# CITTÀ DI BARLETTA

Barletta, 15/01/2024

**Oggetto: PROGRAMMA REGIONALE DI RIGENERAZIONE URBANA - LEGGE REGIONALE N°21/2008 – FINANZ. AMBITO SISUS - Lavori di messa in sicurezza delle Mura di Via Del Carmine – Valorizzazione e fruizione del territorio costiero tra le antiche mura del 500 ed il mare – VERBALE DI SOPRALLUOGO DEL 15/01/2024 E DETERMINAZIONI**

Foto n°02 – Vista da Via Mura del Carmine (area sopra la Porta dei teatini)

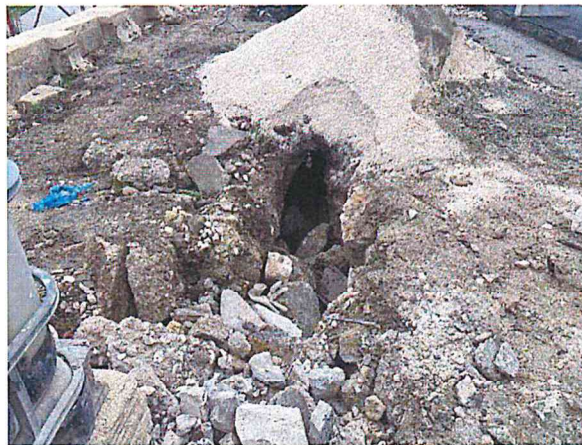
Da tale cedimento è possibile visionare le Mura, con il relativo spessore (2.10 m. circa) e la parte relativa al terreno ceduto a causa dell'apertura sottostante (Porta dei Teatini).

Così come rilevabile dalle foto allegate, vi sono dei vuoti, creati probabilmente in vari periodi a causa di infiltrazioni acquifere. Queste cavità non possono essere lasciate tali, in quanto il nuovo marciapiede da ricostruire dovrà garantire una perfetta esecuzione e una durata nel tempo.

E' quindi necessario irrobustire il massetto in cls armato, raddoppiando lo spessore a cm. 24 e aggiungendo un ulteriore rete elettrosaldata di diametro  $\varnothing$  6 mm., passo 20x20 cm..

- il marciapiede di nuova realizzazione sarà eseguito sul già previsto massetto in cls Rck25, previo raddoppio dello spessore del cls e raddoppio della rete elettrosaldata di diametro Ø 6 mm., passo 20x20

cm., per una superficie tale da garantire una idonea ripartizione dei carichi del sovrastante futuro marciapiede. Si conviene che la superficie del nuovo massetto raddoppiato debba estendersi per uno sviluppo longitudinale di circa m. 10 e trasversale per circa m. 3.50 in modo che sia garantita l'eventuale ripartizione dei carichi soprastanti.
